**Adresse :** 4101, rue De la Côte, Belleterre,

**Type de construction :** Maison individuelle (Bâtiment isolé)

**Type d'inspection :** Inspection en chantier

**État d'avancement :** Étanchéité

Conduits de ventilation écrasés au sous-sol

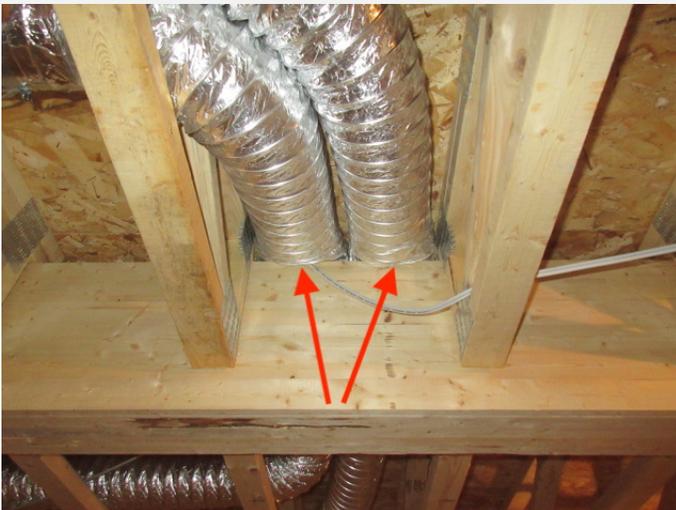
CNB 2010 mod. Qc. (9.32.3.11.)

(Conduits de ventilation)

Deux conduits de ventilation flexibles sont écrasés à l'endroit de leur passage au-dessus de la poutre qui supporte le plancher du rez-de-chaussée. Cette problématique peut engendrer une restriction de l'air qui circule dans les conduits et affecter la performance du système VRC. Déplacez les conduits ou installez des sections rigides de forme rectangulaire à l'endroit de leur passage au-dessus de la poutre.

Transfert de charge inadéquat dans la trémie d'escalier

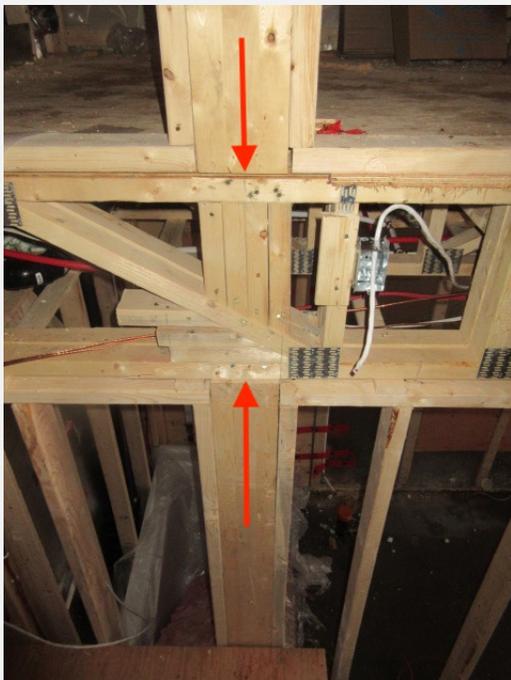
(Transfert de charge)

Un transfert de charge inadéquat est présent dans le plancher du rez-de-chaussée à l'endroit de la trémie d'escalier. Cette problématique peut engendrer un affaissement et/ou une déformation de la structure. Apportez les modifications nécessaires aux poutrelles situées dans l'axe du poteau selon les instructions du fabricant.
